Syndicat intercommunal pour la gestion du bassin versant de l'Oise

Restauration de l'ancienne Sambre au Nouvion en Thiérache

compte rendu n° 8

réunion du 12/10/2016

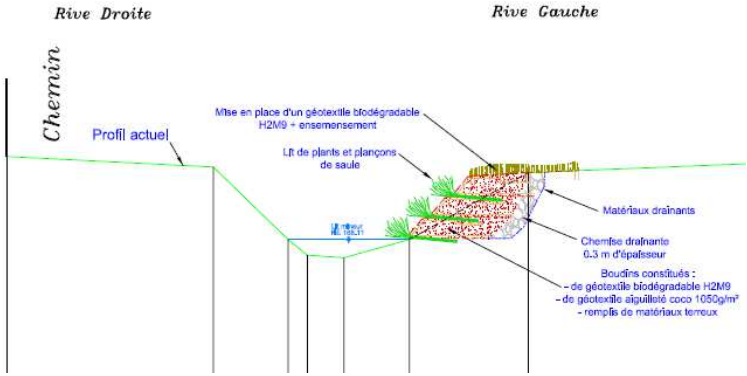
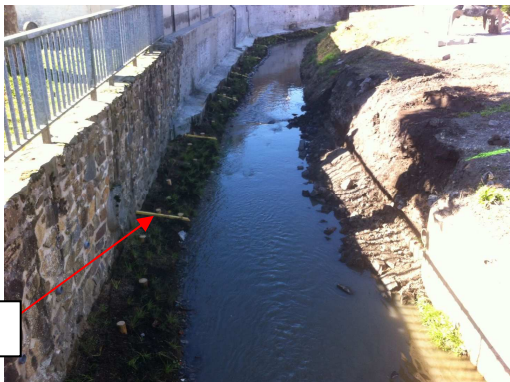
Emetteur	Contenu	Pour le	Intervenant concerné
MOE	Le procédé qui consistait à réaliser 4 boudins ensemencés et plantés d'hélophytes n'est pas adapté le long de la maison cf. photo ci-dessous.  Nous proposons de réaliser à la place la mise en place de Gabion suivant croquis ci-dessous. 	Suivant avancement des travaux	IDV MO
MOE	AMO demande à IDVERDE de ne pas réaliser à partir du TD15 et TG9 jusqu'en amont de la Sambre les bouturages et les plantations d'hélophytes dans les zones où il est indiqué : • Bouturage (1u/ml) et entretien préalable • Bouturage en poquet (5u/5ml) et entretien préalable • Plantations d'hélophytes (3u/ml) et entretien préalable		IDV AMO

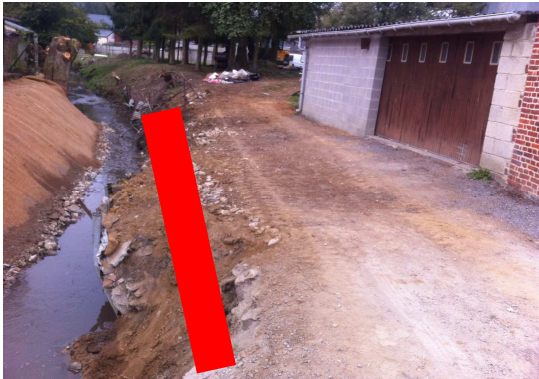
Emetteur	Contenu	Pour le	Intervenant concerné
MOE	MO souhaite réaliser la partie amont qui n'était pas initialement prévu dans les travaux notamment en : - Nettoyant la Sambre de ses détritits cf. photo ci-dessous  - Aménageant la rive gauche suivant plan type ci-dessous 	Suivant avancement des travaux	IDV AMO
COM	La commune propose à l'entreprise : - d'installer sa base vie au niveau de la Place de la République. A cause du plan Vigipirate la base vie n'a pas pu être réalisée à l'endroit prévu. - de stocker ses déblais et ses matériaux à côté de l'ancienne Gare. La commune demande à l'entreprise de prendre contact avec les riverains de l'ancienne Sambre avant d'intervenir au droit de leur propriété. Rappel	Suivant avancement des travaux	IDV AMO
